Al Comune di Firenze - Direzione Urbanistica, Ufficio Protocollo (Servizio Pianificazione Urbanistica)
Piazza S. Martino n. 2

Oggetto:
Osservazione al Piano Operativo,
in riferimento alla scheda ATs 12.23 Parcheggio Cestello

NOTE IDROGEOLOGICHE E GEOLOGICHE PARCHEGGIO CESTELLO

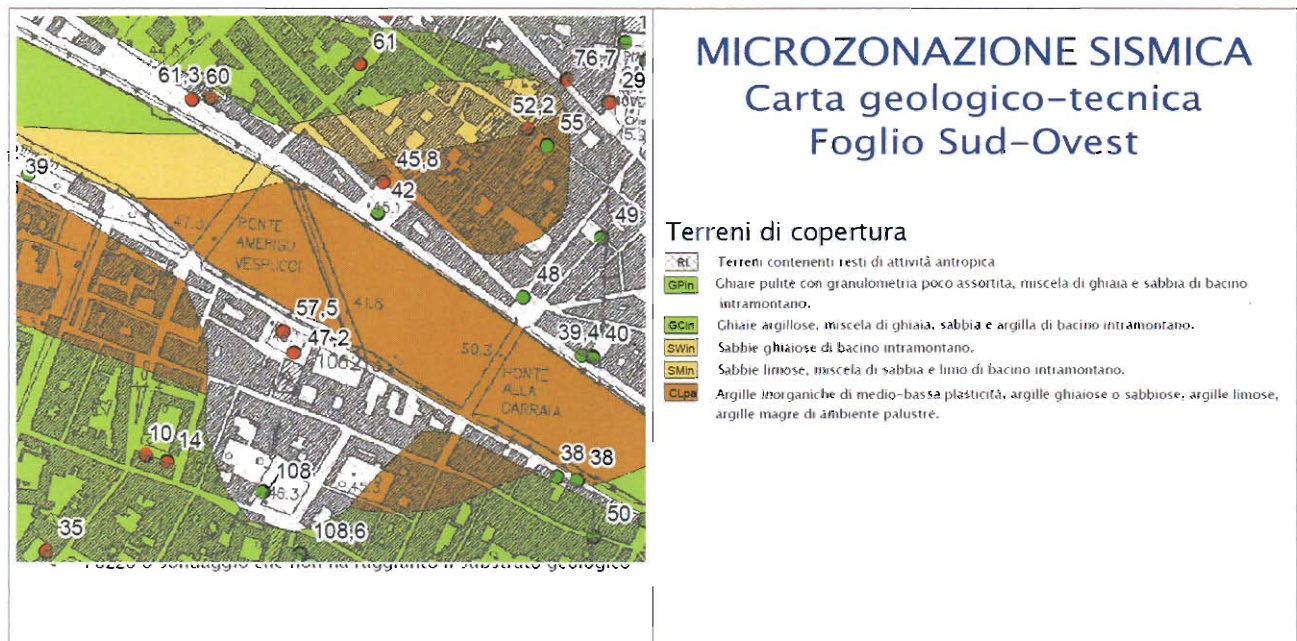
a) con l'effetto diga sopra menzionato, per cui la falda si solleva e va ad impregnare terreni fino ad allora asciutti, per cui la spinta idrostatica modifica lo stato dei tensioni dei terreni di fondazione, con possibili lesioni nei fabbricati soprastanti;

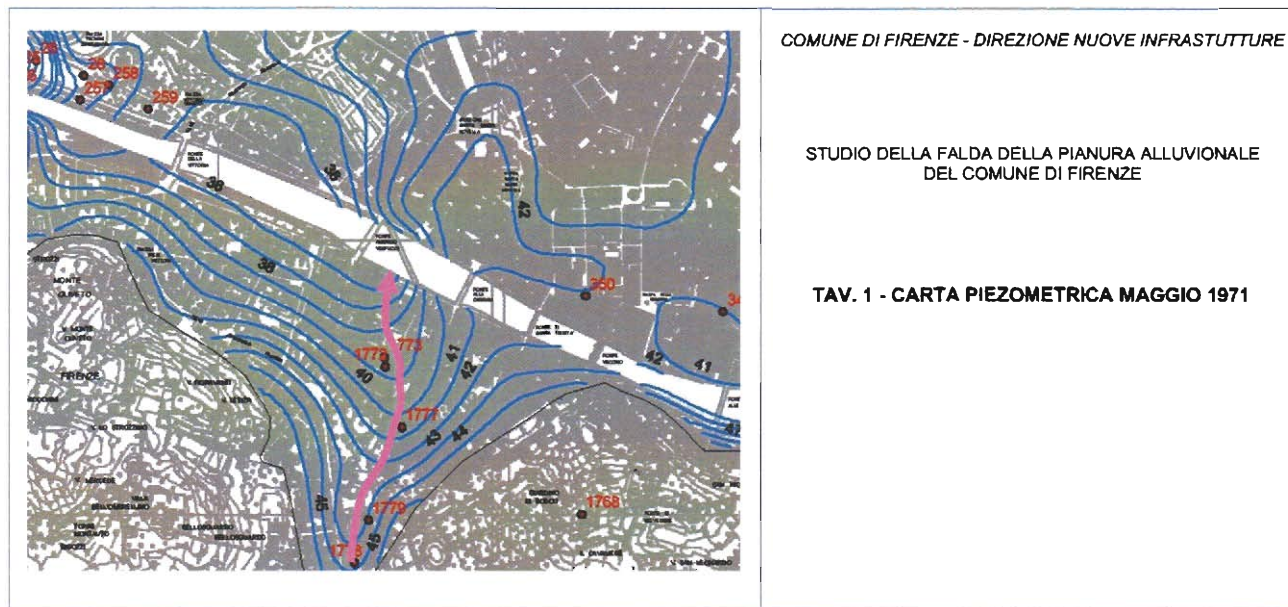
La carta piezometrica, di cui si riporta lo stralcio a seguire, mostra un livello piezometrico che si attesta a circa -6m dal piano campagna, inoltre l'andamento delle isopieze evidenzia un asse di drenaggio (in rosa) che attraversa l'area in esame.

Tale dato fa presupporre che con lo scavo si vada inevitabilmente ad interferire con la falda freatica determinando le problematiche "dell'effetto diga" descritte precedentemente.
